Rapport d'étude

Mission d'accompagnement relative
au projet d'aménagement de la gare RER
de Saint-Rémy-lès-Chevreuse dans le cadre du
schéma directeur du RER B sud

Saint-Rémy
lès-Chevreuse

Figure 5 : aménagements de l'étape 1

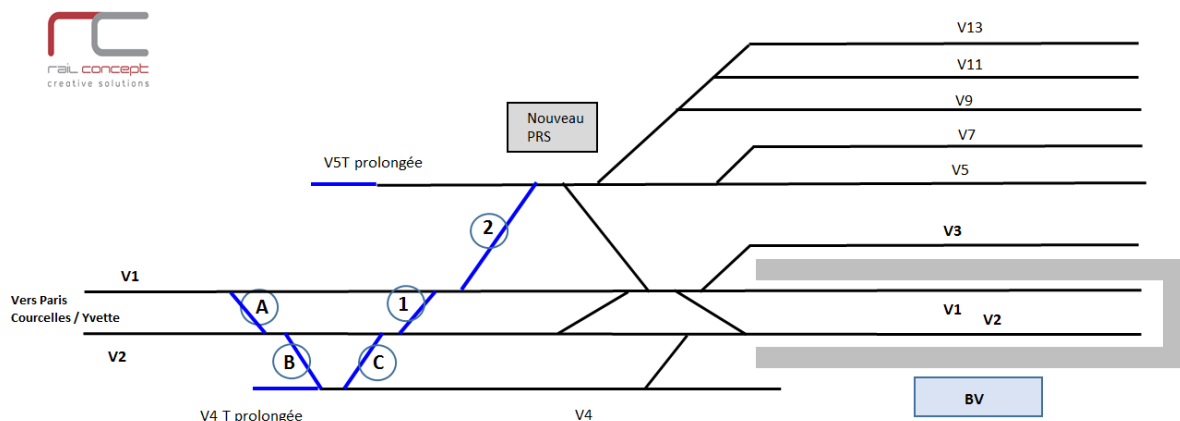
Les communications A et B de la Figure 1Figure 5 ont une utilité très limitée à l'échéance de l'étape 1 et la communication C a une utilité nulle compte tenu de la longueur limitée du tiroir V4 (inférieure à la longueur d'une rame). En effet, ces aménagements ne prennent leur sens qu'à la réalisation de l'étape 2, avec la création des voies de garage du faisceau pair. Sans l'étape 2, ces communications ne permettent que de rejoindre la voie 4, ce qui leur confère un intérêt très limité.

Si l'étape 2 n'est pas réalisée, les aménagements A, B sont très peu utiles et l'aménagement C ainsi que le prolongement de la voie 4T sont réalisés sans réels gains sur l'exploitation de la gare de St Rémy.

Le choix de les incorporer dans l'étape 1 a sans doute été dicté par le souhait de minimiser les impacts sur l'exploitation et le plan de voie circulé en massifiant les travaux lors de l'étape 1. Il est à noter que la communication C est positionnée de façon à ce que la voie 4 et la voie 4T (à horizon étape 2) aient une longueur utile pour garer chacune une double rame.

Or cela correspond à une logique de calendrier et de méthodologie travaux, mais pas à une logique fonctionnelle.

La phase 1 préempte et anticipe le plan de voie de la phase 2 qui n'est pas encore approuvé ; il y a donc un risque que certains travaux soient réalisés en fausse manœuvre, ce qui signifie que si la phase 2 ne valide pas rétroactivement les importants aménagements réalisés en phase 1, ces derniers auront été réalisés pour une utilité quasi nulle.

Figure 6: Proposition de voies de garage supplémentaires - Étape 2

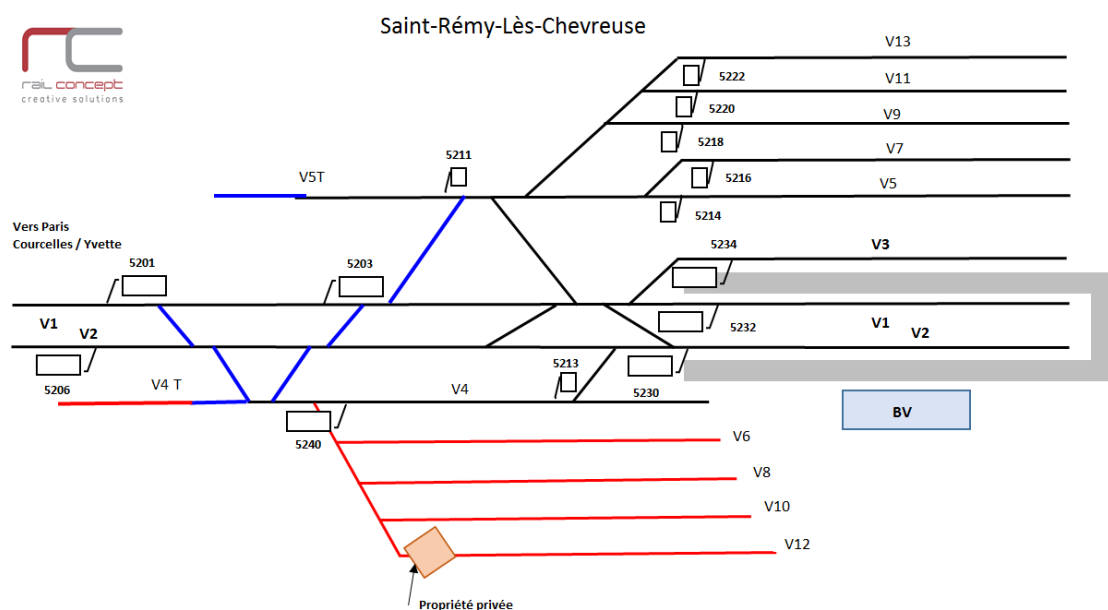
La nécessité de créer pour les voies 4 T et la voie 12 un imposant mur de soutènement en surplomb de la rue Ditte, en lieu et place du talus paysager actuel, constitue la principale contrainte du site de St Rémy. .

Dans tous les cas de figure la nécessité de la voie 12 n'est pas démontrée.

Figure 10 Coupe en travers d'insertion proposée par la RATP

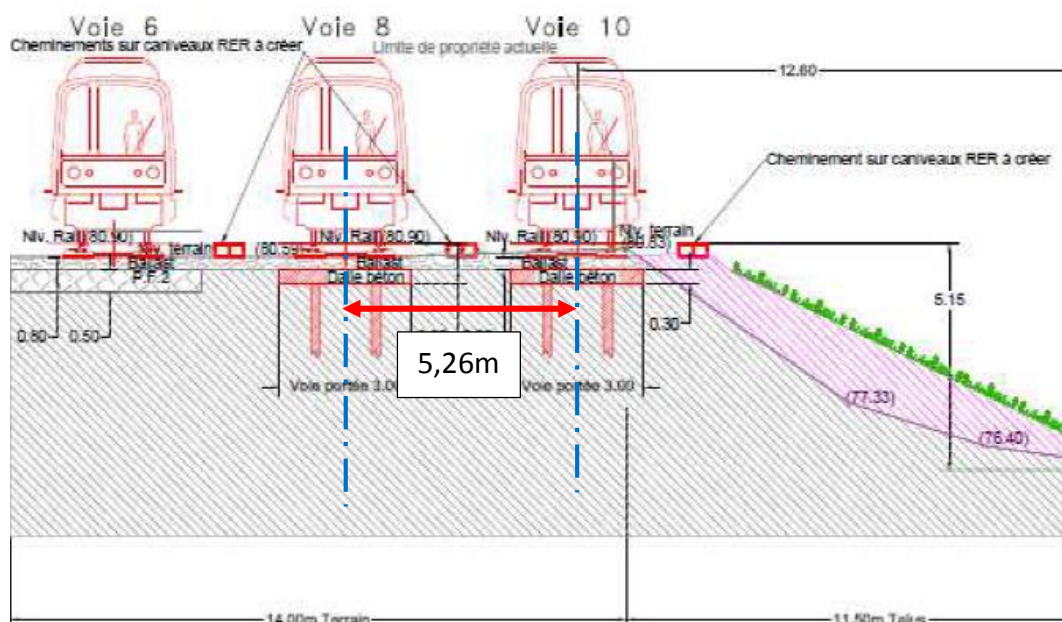
L'entraxe proposé par la RATP est de 5,26m.

Toutefois d'après les référentiels applicables en zone SNCF, l'entraxe à appliquer dans ce cas de figure (entre voie de service) est de 4,50 m. Cette valeur permet également le cheminement d'un agent dans la bande entre les 2 trains, sans qu'il soit précisé que ce cheminement soit possible lorsque les deux trains sont en mouvement.

Par ailleurs l'insertion d'équipement ferroviaire non représentée sur les éléments de la RATP n'est pas de nature à accroître la place nécessaire. En effet les poteaux supportant la caténaire et l'éclairage ne sont pas représentés mais dans un cas de figure comme celui-ci, il est mis en place des « portiques souples » couvrant l'ensemble des voies créées et ne nécessitant pas

Figure 12 Mise en place d'un merlon paysager

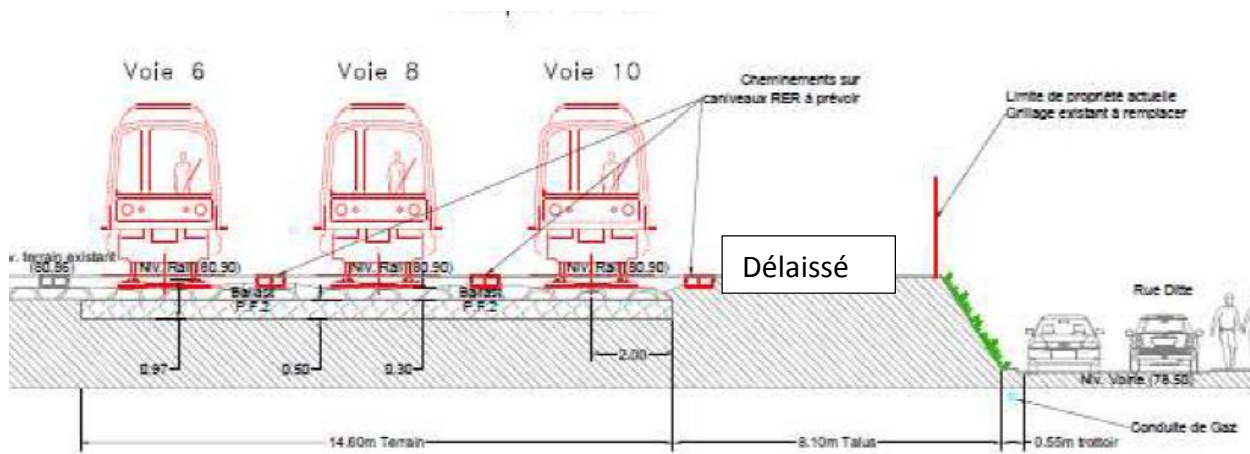
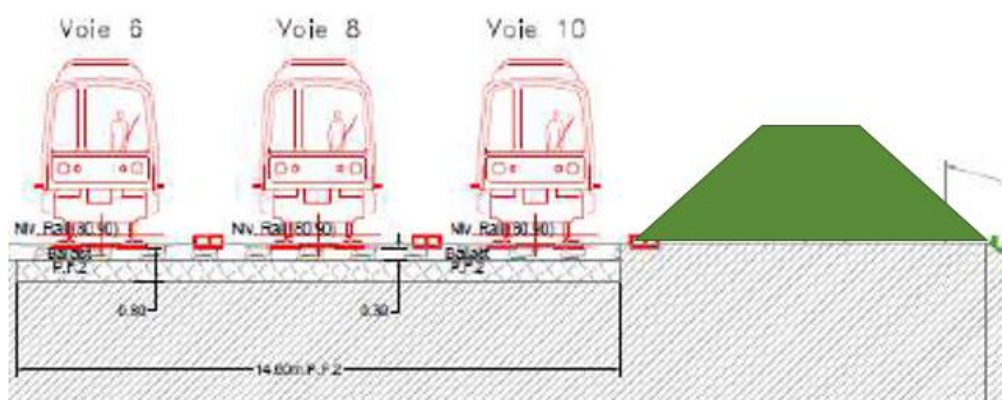
Ce délaissé est potentiellement valorisable par mise en place de merlon acoustique paysager.
Ce type d'ouvrage en terre est peu coûteux et offre un masque visuel et acoustique.

S'agissant de remblai non sollicité, la qualité des matériaux à mettre en œuvre est peu exigeante, de sorte qu'il est possible de valoriser des excédents de terrassement issu du projet RATP (ou d'un autre projet local concomitant).

Etant donné la largeur disponible, le merlon pourrait atteindre une hauteur d'1,50 à 2m. Ce type de merlon peut être mis en œuvre sur un linéaire relativement important. Il peut également être végétalisé.

Figure 15 Gain potentiel sur les voies 8 et 10 et sur la voie 4T

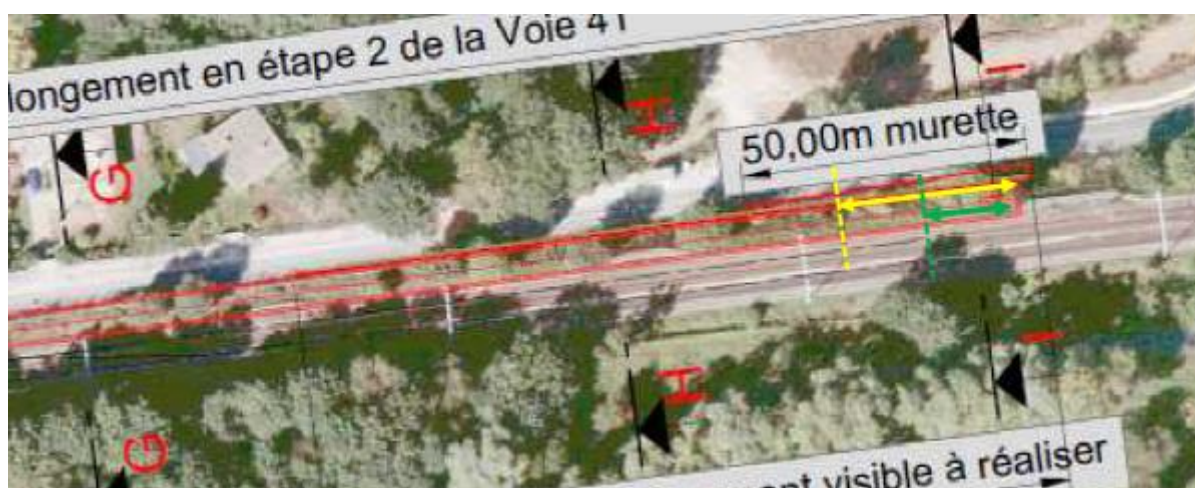
En effet la longueur utile (entre le heurtoir et la zone en amont de l'aiguillage dans lequel le gabarit du train peut s'inscrire) mesurée sur les plans RATP pour les voies de garage 8 et 10 est d'environ 260m.

En cas de maintien des trains à 208m, comme en situation actuelle, le gain potentiel monte à 32m.

Sur la voie 4T, ce cas de figure est également présent, avec un gain potentiel du même ordre.

Figure 16 Manœuvre de tiroir sur voie principale

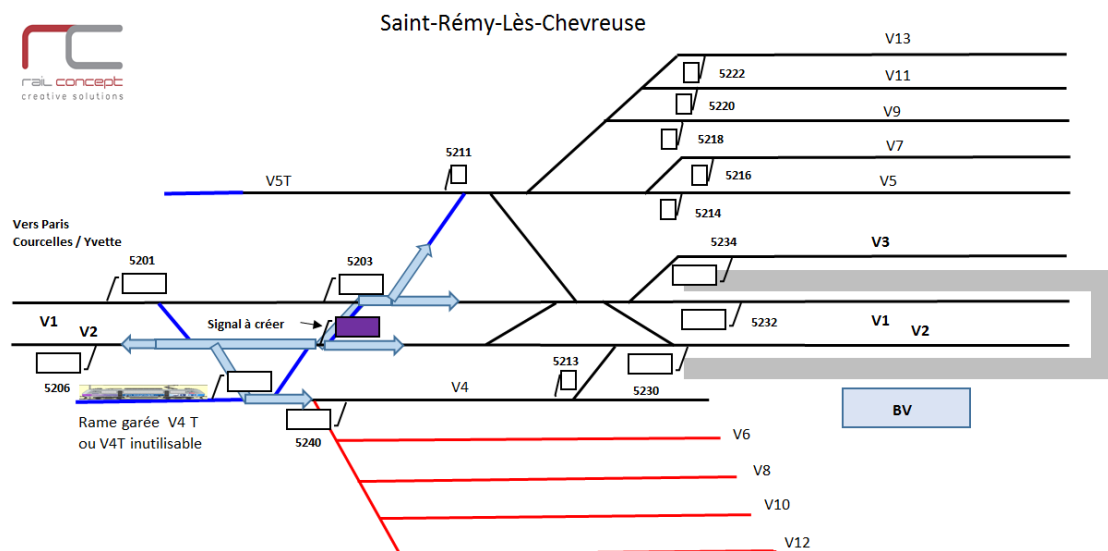
Du fait de l'utilisation prévue de la voie 4T (et 5T pour le garage d'une rame), nous proposons de sécuriser la possibilité de tiroir par création d'un sas de manœuvre sur voie principale.

Cette solution de secours, utilisée en cas d'occupation d'une des 2 voies (V4T et V5T), impose des temps de cisaillements et une occupation relativement longue de la voie 2 mais reste une solution de secours.

Figure 17 Création d'un tiroir de retournement

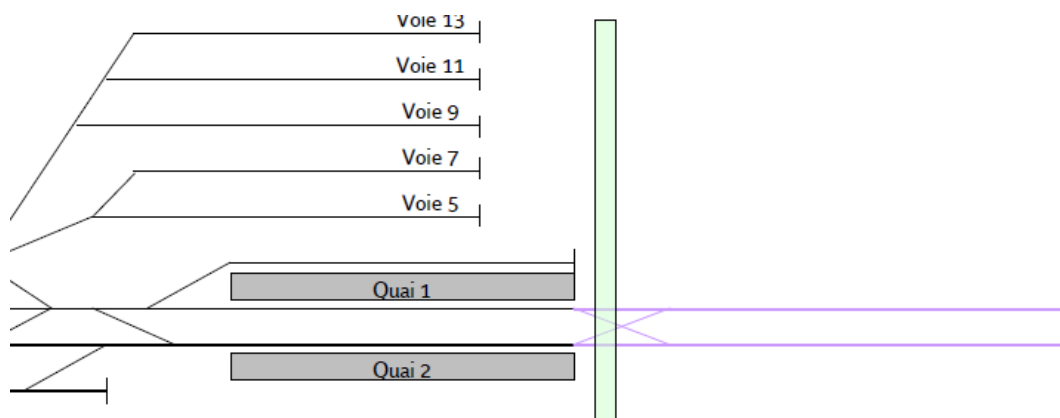
La RATP a envisagé l'hypothèse de procéder à un décaissement du plan de voie actuel de la gare de St Rémy afin de permettre à la voie de retournement prolongées de passer sous la route de Limours et de maintenir cette dernière à une côte identique ou proche de l'actuelle.

Cette solution nous paraît très hypothétique car son impact sur les installations existantes est très élevé. En effet il faudrait reprendre tout le plan de voie, les quais, les équipements ferroviaires. Son impact sur l'exploitation du RER B et en terme de coût pourrait être qualifié de rédhibitoire. De plus les aménagements envisagés en étape 1 et 2 seraient à reprendre.

Il est également à noter que la création de ces installations d'arrière gare nécessite d'importants travaux de génie civil avec de forts impacts sur le plan de circulation routier dans ce périmètre avec dénivellation soit de l'accès routier afin de passer sous la voie prolongée.

Figure 23 Création d'une jonction entre V1 et V2

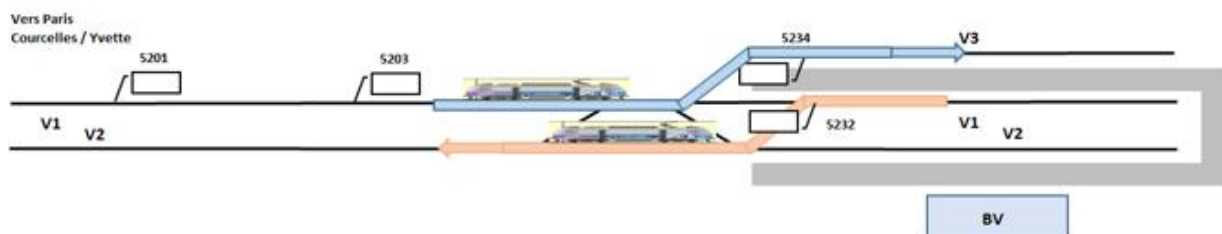
Cette jonction permet de réaliser des entrées-départs simultanés entre la V3 et la V1.

Cet aménagement a un impact important sur le plan de voie car il nécessite le déplacement de 5 aiguillages dont 2 qui devront sans doute l'être en cas de train de 224m. Il nécessite également le prolongement de la voie 5T.

L'implantation est techniquement faisable du fait de l'alignement droit et de profil en long à plat. Les déplacements et les créations d'aiguillages sont sans d'impact sur les communications créées en phase 1.

Figure 24 Création d'une jonction entre V3 et V5

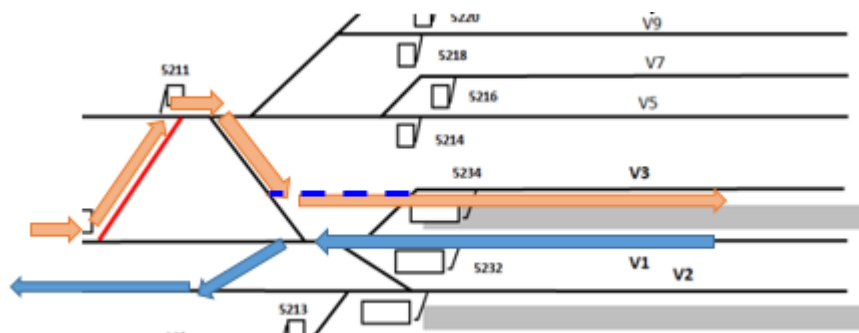
En second recours, il est possible de créer une jonction V3-V5, permettant également une entrée simultanée sur V3 avec Départ V1.

Cet aménagement nécessite la création d'une jonction de voie et de 2 aiguillages.

L'implantation de cette communication est potentiellement réalisable dès à présent mais est facilitée par le déplacement du poste.

Figure 25 Rame de réserve sur voie 5

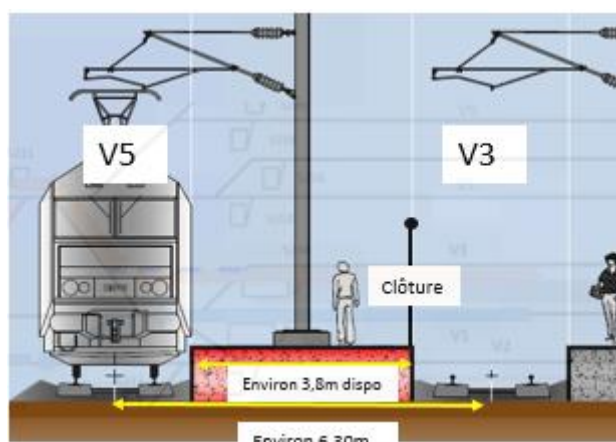
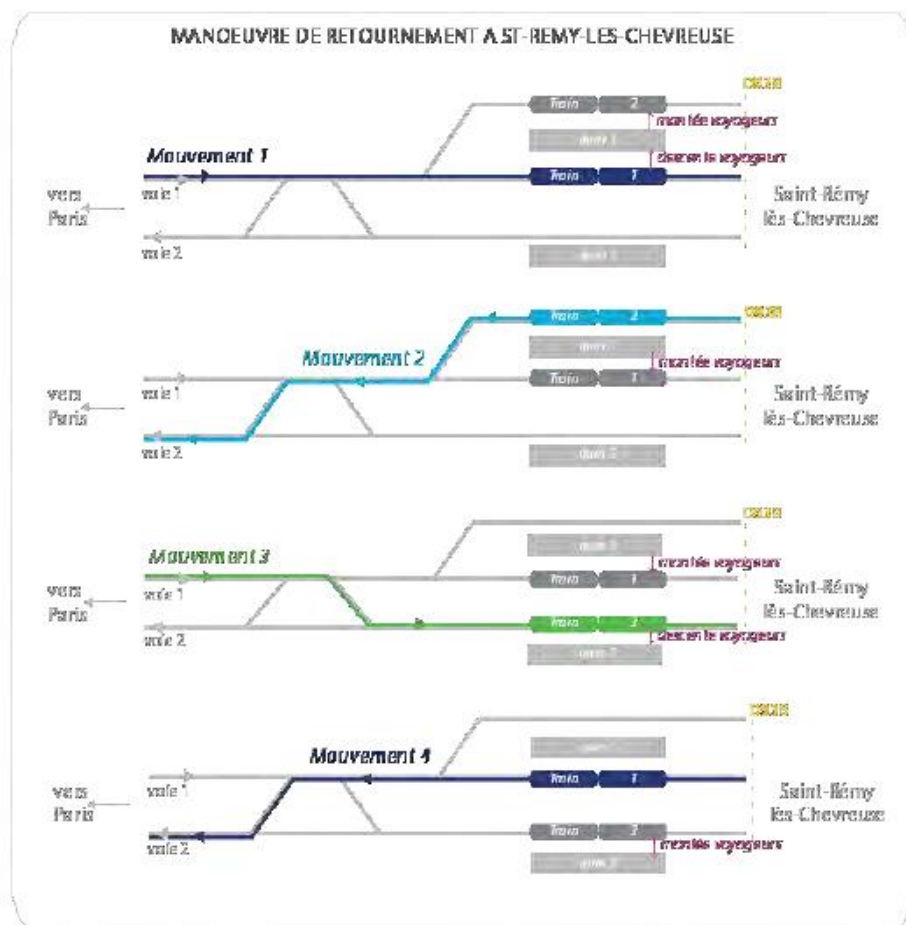
La rame de réserve est aujourd'hui garée sur la voie 3, ce qui monopolise une voie potentiellement utile pour l'exploitation.

Il peut être envisagé de garer cette rame sur la voie 5 comme représenté ci-dessous :

Lorsque cela est nécessaire, la montée des voyageurs sur cette voie pourrait être effectuée via un quai nouvellement créé. Ce quai peut s'insérer dans l'entrevoie large existant entre la voie 3 et la voie 5.

Cet aménagement nécessite la mise en place des installations de sécurité adéquates ou les dérogations adéquates pour qu'une circulation exceptionnellement commerciale prenne une voie de service.

Il est possible de limiter le quai à 104m et faire monter les voyageurs uniquement dans la rame de queue.

Cet aménagement n'est à entreprendre qu'au-delà d'un seuil de fréquence rendant nécessaire l'utilisation de la voie 3.
